GARA A PROCEDURA APERTA PER L’AFFIDAMENTO DI UN ACCORDO QUADRO PER LA FORNITURA DI SERVIZI CLOUD IAAS E PAAS IN UN MODELLO DI EROGAZIONE PUBBLICO NONCHÉ PER LA PRESTAZIONE DI SERVIZI CONNESSI, SERVIZI PROFESSIONALI DI SUPPORTO ALL’ADOZIONE DEL CLOUD, SERVIZI PROFESSIONALI TECNICI PER LE PUBBLICHE AMMINISTRAZIONI – ID 2213

ERRATA CORRIGE n. 5

CHIARIMENTI – TRANCHE IV

1010

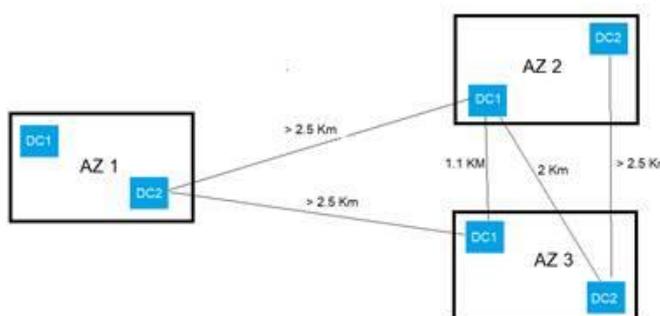
Assunto che la risposta al quesito con ID 940 tiene conto dell'affermazione "... un'Amministrazione Contraente, per il tramite della CMP, può esclusivamente scegliere la Region e l'Availability Zone in cui attivare uno dei servizi richiesti ma non può assolutamente scegliere il Data Center in cui attivarlo" riportata nel quesito, si chiede alla SA se il requisito possa ritenersi soddisfatto se il CSP dispone di soluzioni tecnologiche per confinare i workload dell'Amministrazione esclusivamente nei Data Center distanti più di 2.5Km da almeno un Data Center per ognuna delle restanti Availability Zone.

Per meglio chiarire il quesito, si faccia riferimento alla figura seguente:

In questo caso sebbene le AZ2 e AZ3 distino meno di 2.5 Km (in base al criterio definito nella risposta al quesito 940), il CSP garantendo il placement dei workload esclusivamente nel DC2 dell'AZ2 e nel DC2 dell'AZ3 (senza offrire all'Amministrazione Contraente la possibilità di scegliere il Data Center, ma facendolo in modo implicito), è in grado di onorare la distanza minima tra le risorse come richiesto.

Stante il confinamento dei workload, si tenga presente che il non accoglimento di questa richiesta svantaggerebbe i CSP che hanno più DC per ogni Availability Zone, qualora qualcuno dei DC di una AZ non onori il vincolo dei 2.5Km. Viceversa favorirebbe dei CSP che hanno anche un solo DC per ogni AZ che onora il requirement.

Si veda risposta al chiarimento ID 1012

ID 2213 - III TRANCHE
Chiarimenti e Errata
corrige n 4 – ID940

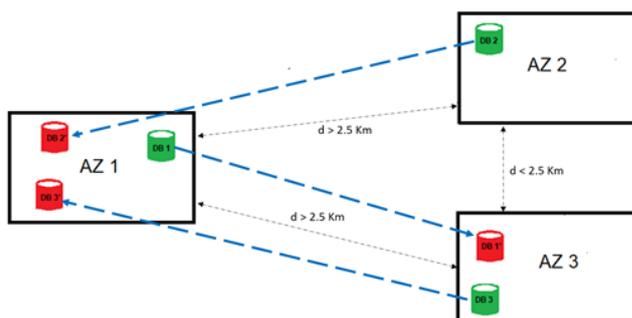
In riferimento alla risposta al quesito con ID 940 e alla richiesta di avere le repliche dei dati su almeno due AZ espressa in vari punti del bando, si chiede alla SA di confermare che la configurazione per l’HA riportata nella figura seguente è considerata accettabile per ottenere il punteggio relativo a 3 AZ, in quanto onora i vincoli imposti sulle repliche tra risorsa primaria e la sua replica (sia in termini di distanza che in termini di numerosità minima delle repliche).

Nella figura sono riportati a scopo esemplificativo tre Databases:

- DB 1 su AZ1 con replica DB 1’ su AZ3
- DB 2 su AZ2 con replica DB 2’ su AZ1
- DB 3 su AZ3 con replica DB 3’ su AZ1

Si noti come in nessun caso l’istanza primaria e la sua replica si trovino a distanza inferiore ai 2.5 Km.

Si veda risposta al chiarimento ID 1012

III Tranche ID943 - Errata
Corrige 2 ID 155 & 392 -
2466811 - Prodotti Cloud
IaaS e PaaS - Lotto 1

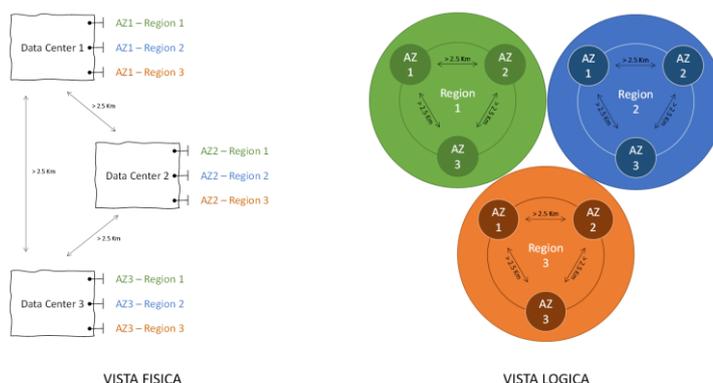
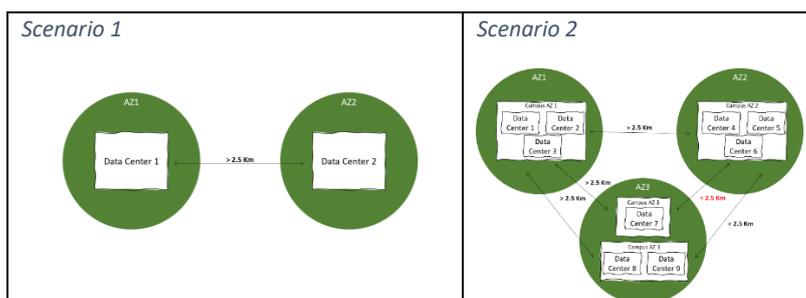
- 1) Che la distanza minima tra le Region offerte nella gara deve essere definita. Infatti, in assenza di una distanza minima per le Region, nell’ipotesi di tre DC situati ad una distanza di 2,5 Km ciascuno si soddisferebbe il requisito di tre Region con tre Availability Zone (avendo in ciascun datacenter tre Availability Zone ciascuna di una Region diversa che appartenendo a region diverse non avrebbero nessun requisito di distanza). VEDI FIGURA

- 2) Che il requisito di distanza minima tra Availability Zone di 2,5 Km possa essere sostituito con il requisito che differenti Availability Zones per la stessa region non siano presenti all’interno dello stesso Data Center. L’attuale requisito di 2,5 Km porta ad assegnare gli stessi punti tabellari nei seguenti scenari:
 - a. Fornitore CSP con una Region con due AZ a distanza di 2,5KM, ogni AZ costituita da un singolo DC
 - b. Fornitore CSP con una Region con 3 AZ, ognuna costituita da 3 DC per un totale di 9 Data Center di cui due (che appartengono ad availability zone diverse) distano meno di 2,5 Km.

Il requisito di non avere due AZ nello stesso Data Center assicura l'appartenenza ad edifici diversi garantendo la separazione fisica delle availability zone anche senza il requisito della distanza.

Pertanto, sulla base di quanto sopra indicato, appare evidente che lo scenario rappresentato dall'OE in figura 1) non era ammesso prima e non è ammesso adesso poiché differenti AZ NON possono essere presenti all'interno dello stesso Data Center.

In relazione alla domanda di cui al punto 2) con particolare riferimento al passaggio "L'attuale requisito di 2,5 Km porta ad assegnare gli stessi punti tabellari nei seguenti scenari:
